BIJGEWERKT: URGENT veiligheidsbericht

Trilogy Evo, Trilogy Evo O2, Trilogy EV300
Vernevelde aerosoldepositie flowsensor

December 2024

Referentie: vernevelde aerosoldepositie flowsensor
Trilogy Evo, Trilogy Evo O2 en Trilogy EV300
2024-CC-SRC-013

Afbeelding 1: aanvaardbare plaatsing van de in-line vernevelaar

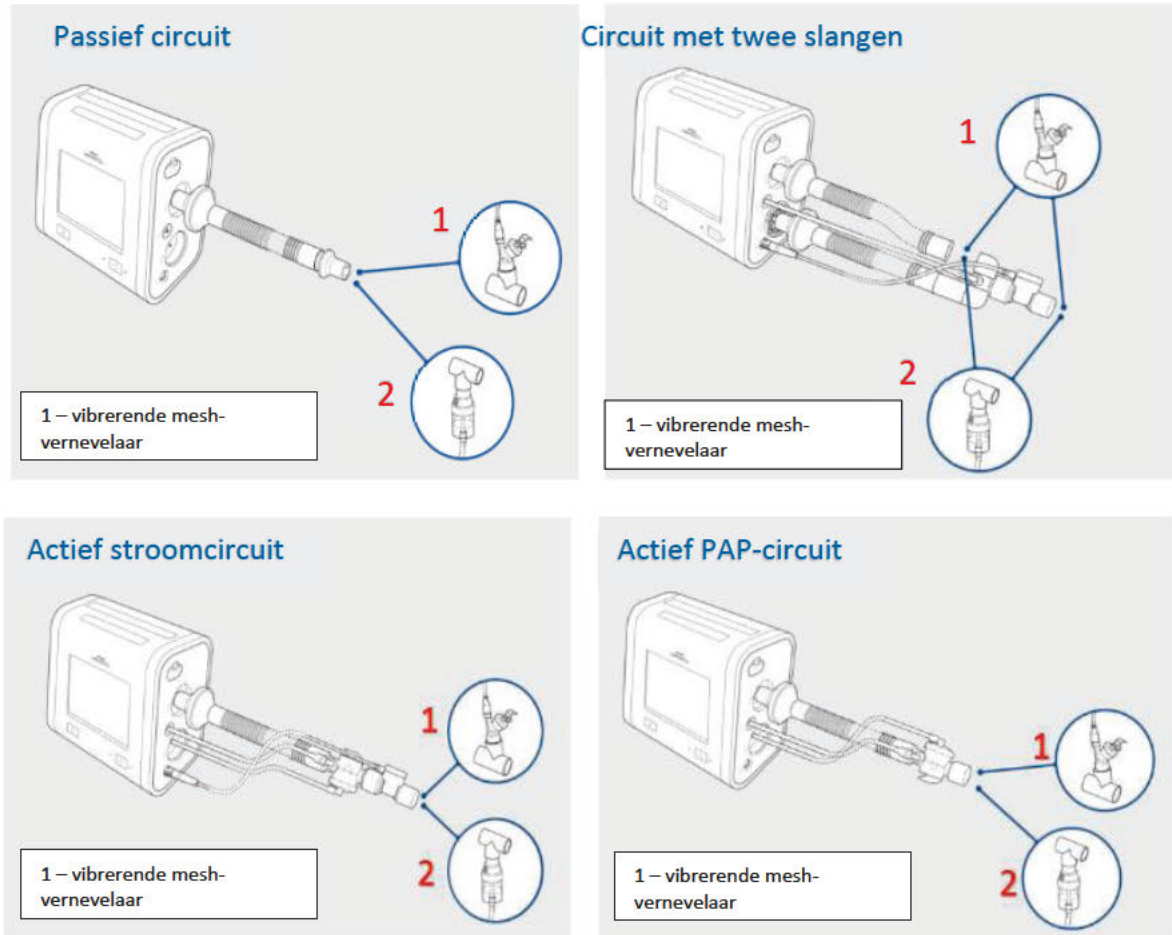
- Bij gebruik van in-line vernevelbehandelingen:
 - Het circuit moet worden geconfigureerd zoals weergegeven in de afbeeldingen in **afbeelding 1** hieronder.

- Voor voorschriften waarbij ademvolumes van meer dan 700 ml met een passief circuit nodig zijn, schakelt u de patiënt over op een ander circuit (actieve PAP, actieve stroom of met twee slangen).

- Wanneer ademvolumes van meer dan 700 ml worden gebruikt met een passief circuit, kunnen vernevelde aerosoldeposities optreden, zelfs als de vernevelaar is geplaatst zoals afgebeeld.
